江苏常力电器有限公司
“年产 300 万套机械零部件，100 万套冰箱、空调等电器
配件技改扩建项目”变动环境影响分析

建设单位：江苏常力电器有限公司

二〇二零年四月

图 3-2 实际建设机械零部件工艺流程图

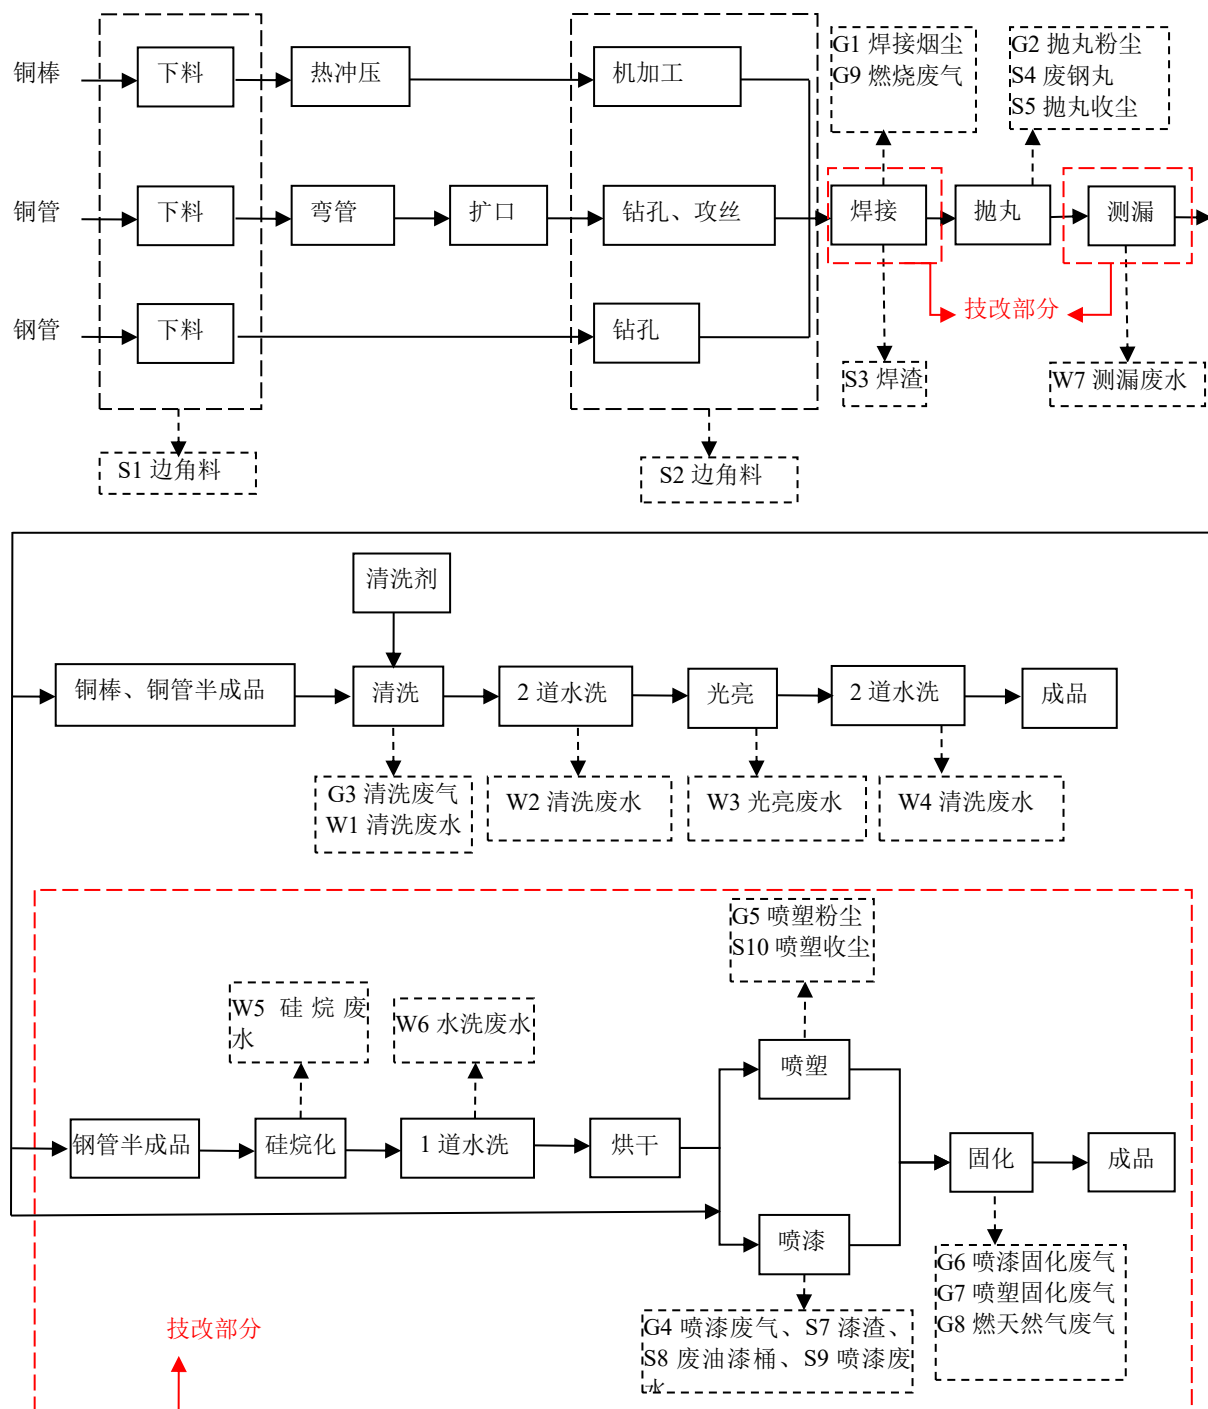
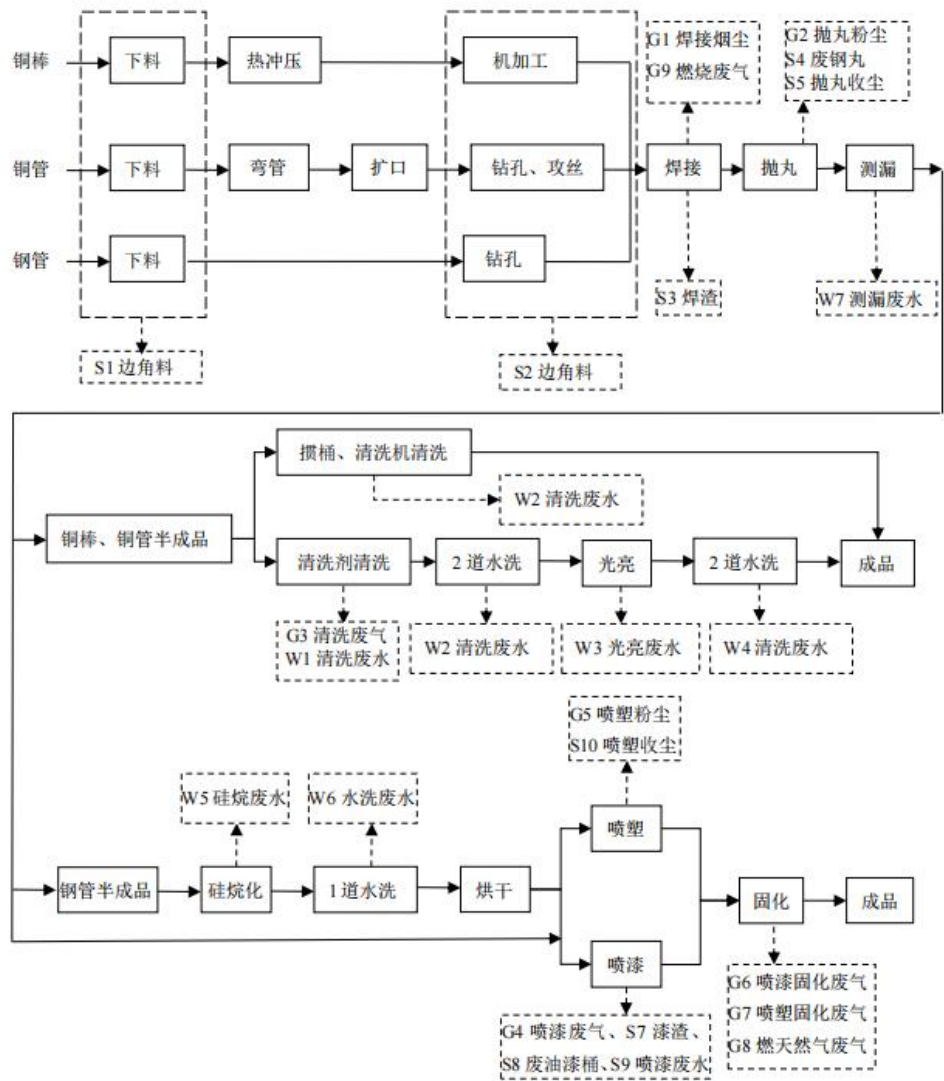
变动情况分析：实际建成新增搅桶、清洗机清洗工段，对部分较为洁净的工件采用搅桶、清洗机等物理方法采用清水进行清洗，减少除锈清洗剂使用，不会新增污染物的排放。
